Název a evidenční číslo Stavby: III/2722 Semice, rekonstrukce Název stavebního objektu/provozního souboru (SO/PS): Rekonstrukce silnice III/2722 - investice kraje	Číslo SO/PS / / číslo Změny SO/PS: 101/5	Číslo ZBV: 15
---	---	-------------------------

Změnový list

Změna: Doplnění uličních vpustí

Změna: Doplnění šterbinových žlabů

UU NÍ VPUST "UVX3-UVX6"

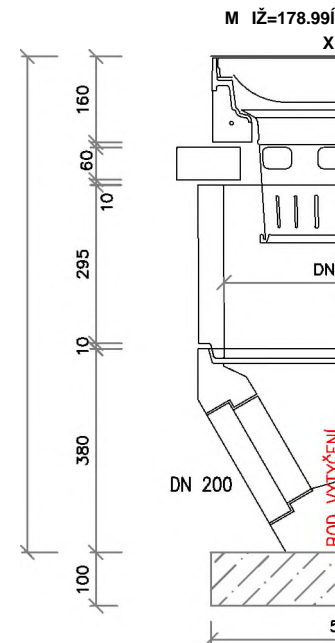
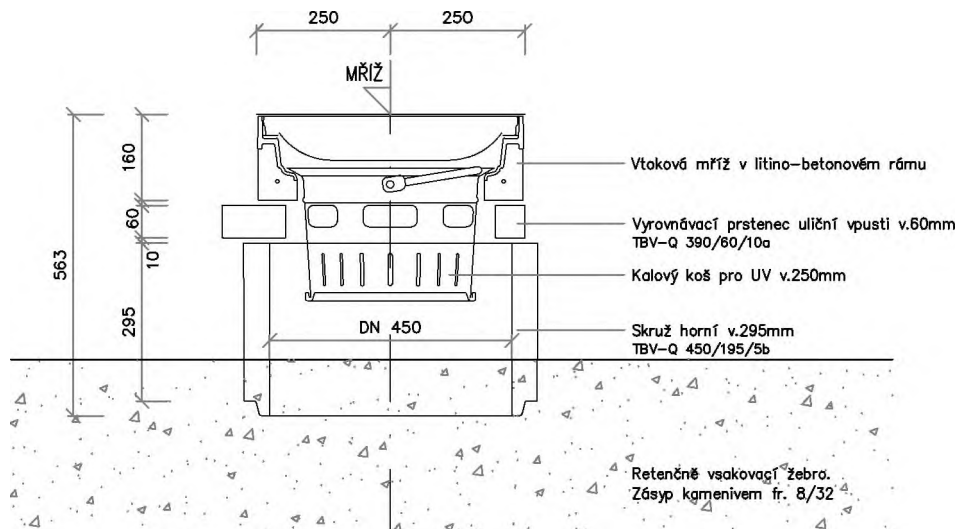
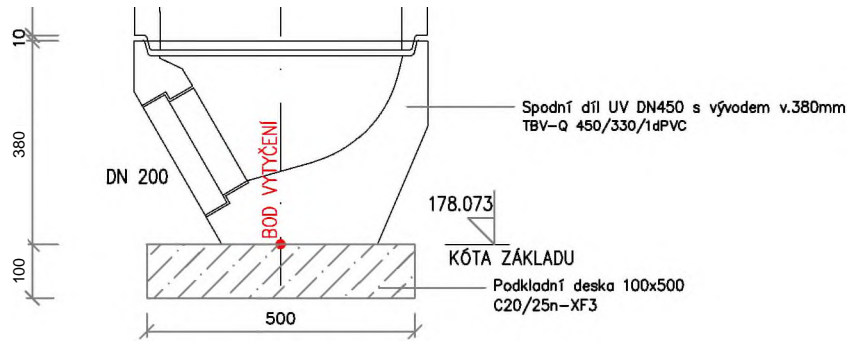
Toto dopracování, ze strany autorského dozoru spočívá v doplnění štěrbinových žlabů v km 0,820 vlevo, v km 0,958 vpravo, v km 1,020 vlevo a v km 1,650 vpravo. Dále byly vlivem zanesení a nefunkčnosti stávající kanalizace, kdy tato skutečnost nebyla známa v době podání nabídky a nebyla uvedena v Zadávací dokumentaci, doplněny uliční vpustí v km 1,695 79, v km 1,708 74 vlevo a 4 vpustí v úseku 1,800 – 1,920 vpravo viz. Příloha č. 1 – Výkres doplněných štěrbinových žlabů a vpustí.

Příloha č. 1 – Výkres doplněných štěrbinových žlabů a vpustí
Příloha č. 2 - Oceněný změnový soupis prací

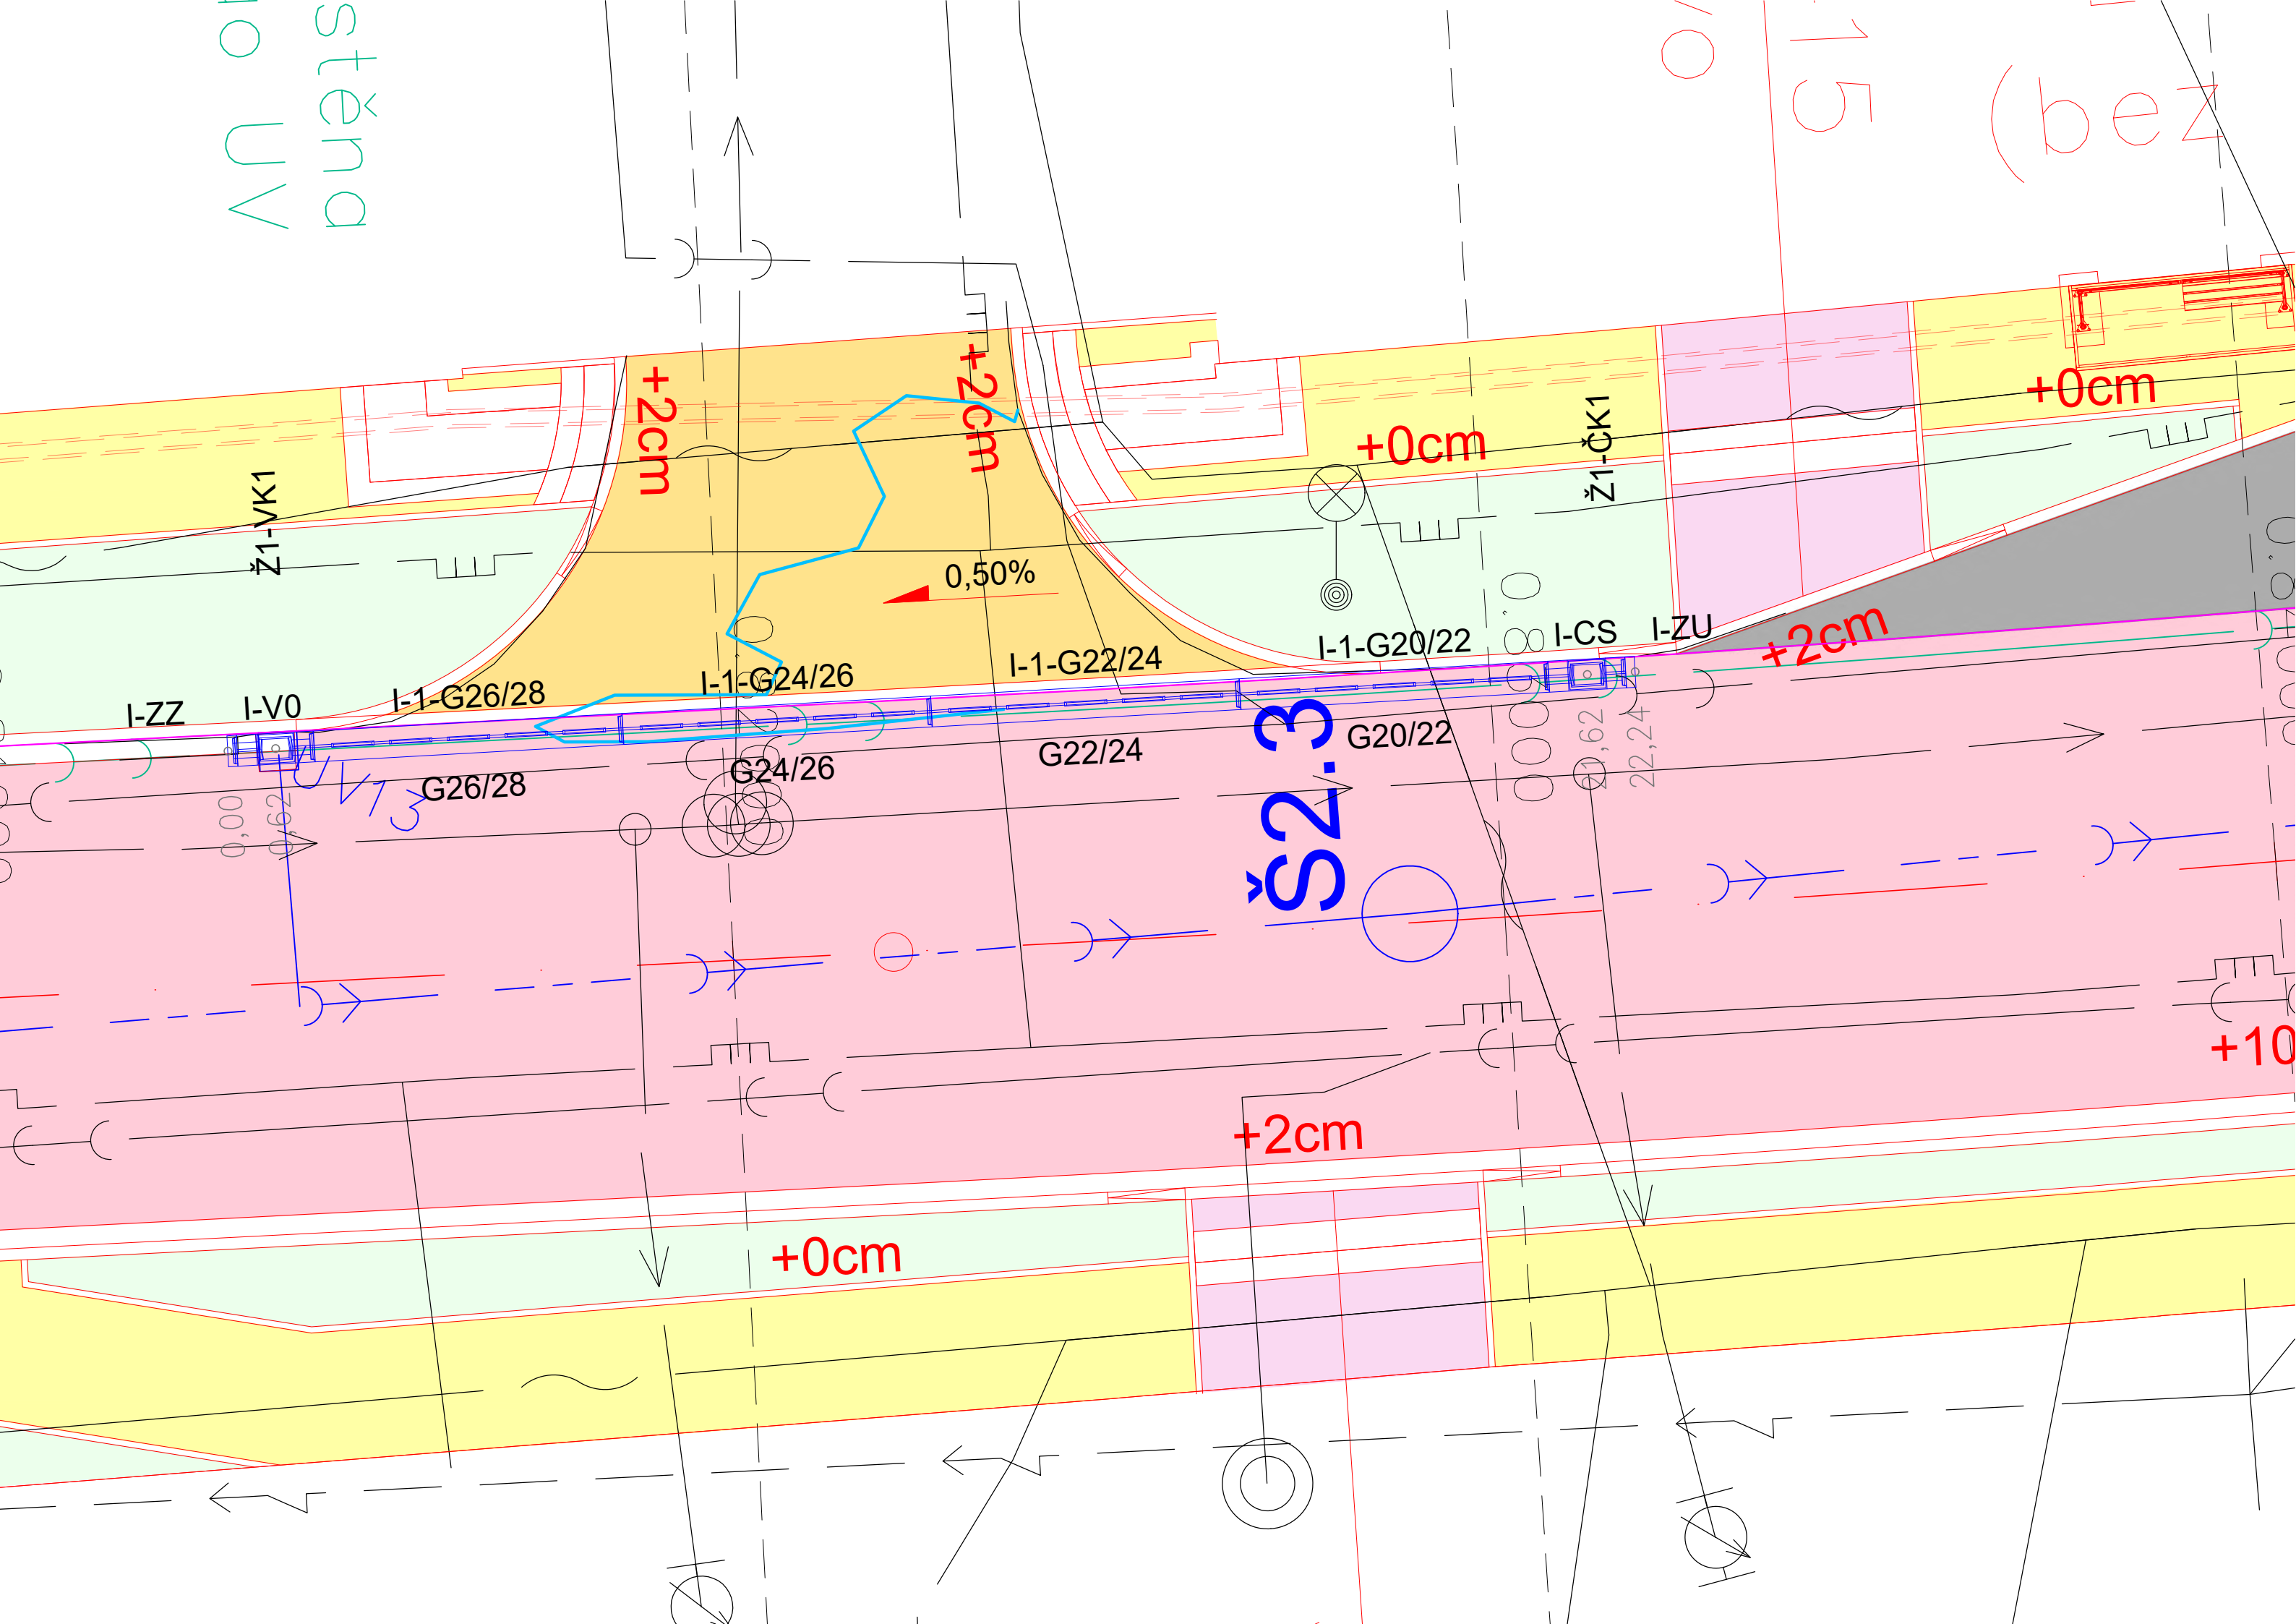
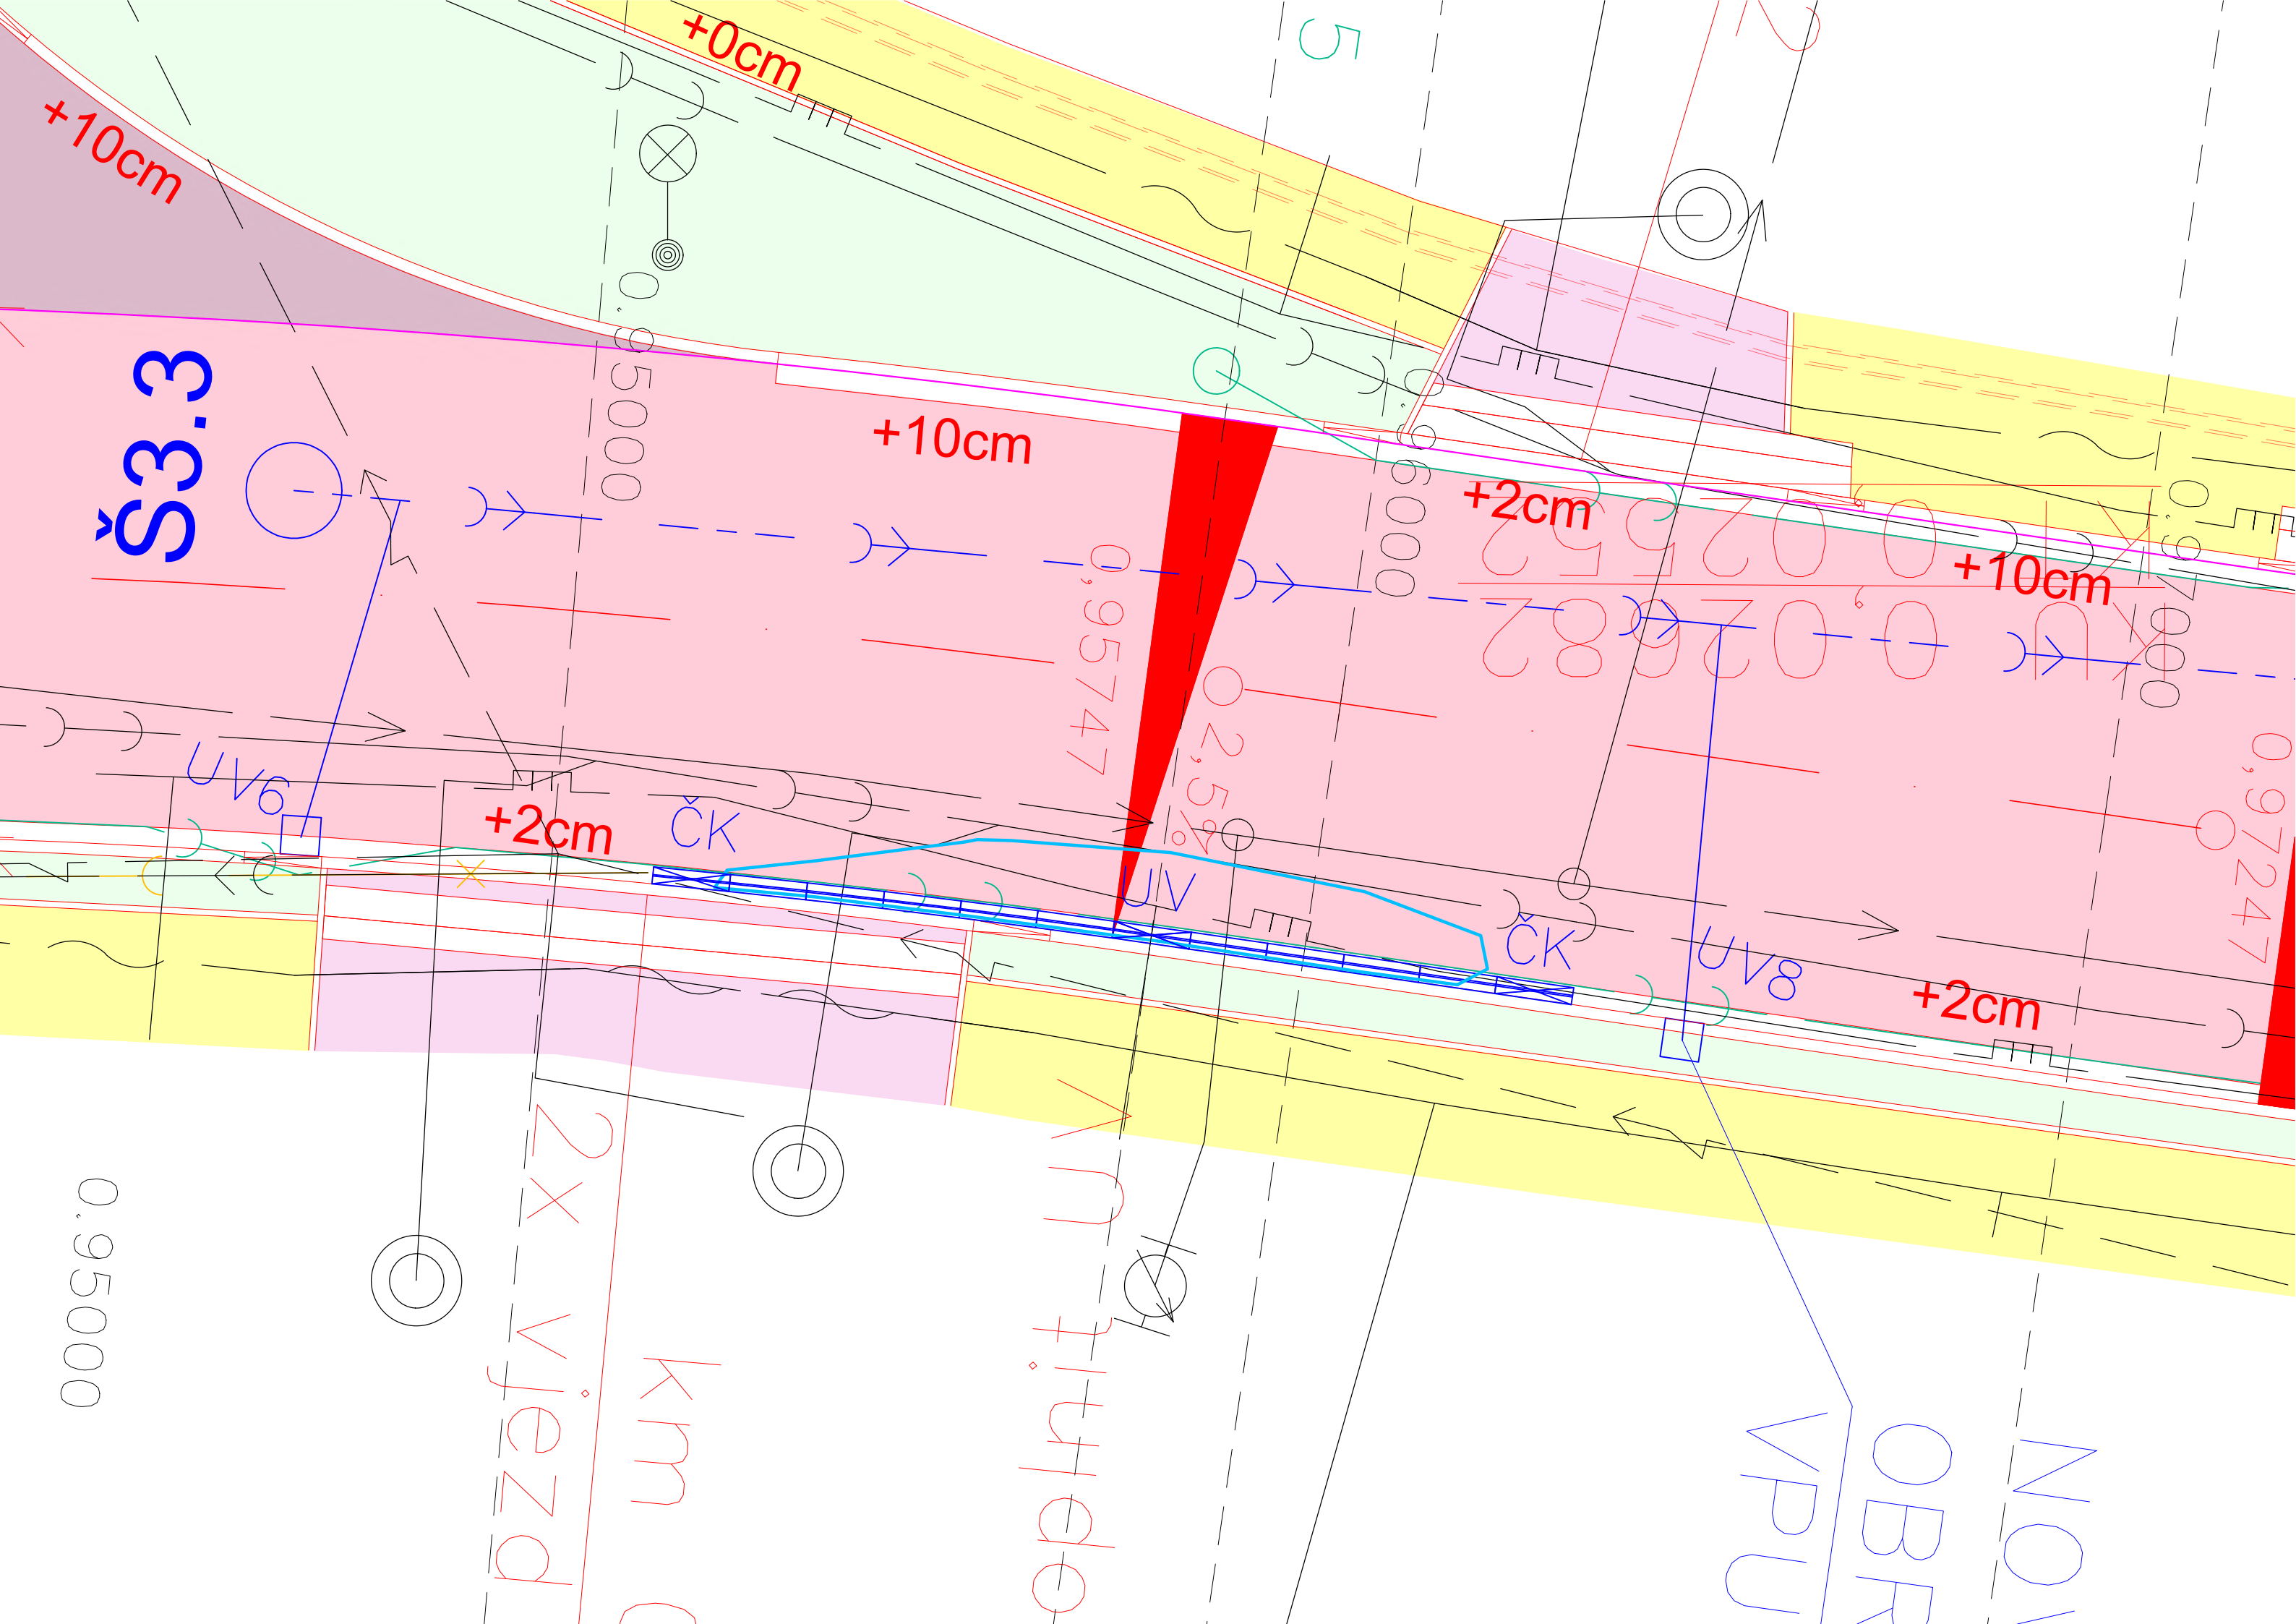
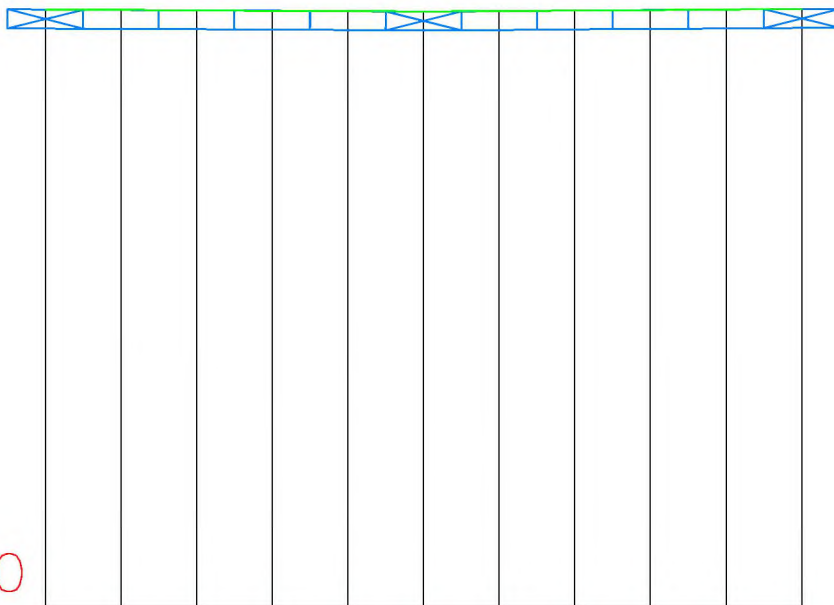
Toto dpracování, ze strany autorského dozoru spoívá v doplnění štrbinových žlabů v km 0,820 vlevo, v km 0,958 vpravo, v km 1,020 vlevo a v km 1,650 vpravo. Dále byly vlivem zanesení a nefunkčnosti stávající kanalizace, kdy tato skutečnost nebyla známa v době podání nabídky a nebyla uvedena v Zadávací dokumentaci, doplněny uliční vpusti v km 1,695-79, v km 1,708-74 vlevo a 4 vpusti v úseku 1,800 - 1,920 vpravo viz. Příloha . 1 - Výkres doplněných štrbinových žlabů a vpustí.

Odtok povrchových/dešových vod z komunikace byl v zadávací dokumentaci řešen primárně podélným a příčným sklonem komunikace. Voda je svedena ke kraji komunikace, kde v intravilánu jsou podél komunikace osazeny betonové obrubníky, které jsou součástí odvodňovacího systému. Dešová voda je následně přes uliční vpusti svedena do zrekonstruované dešové kanalizace. Rekonstrukce komunikace je vedena výhradně v koridoru stávající komunikace sokolitou zástavbou, kde jsou minimální podélné sklony. Tyto minimální podélné sklony bylo nutno zachovat z důvodu nutnosti napojení nemovitostí a dalších místních komunikací. Proto v některých místech (jedná se o místa, kde dochází k překlápění komunikace) se po realizaci vyskytly bezodtoková místa. Z těchto vodů byly v těchto místech dodatečně navrženy liniové odvodňovací (štrbinové žlaby), které z těchto míst s minimálním spádem odvedou dešovou vodu do dešové kanalizace.

Na základě výše uvedeného konstatujeme, že souhlasíme s doplněním odvodňovacích prvků, které nebyly součástí zadávací dokumentace PDPS.
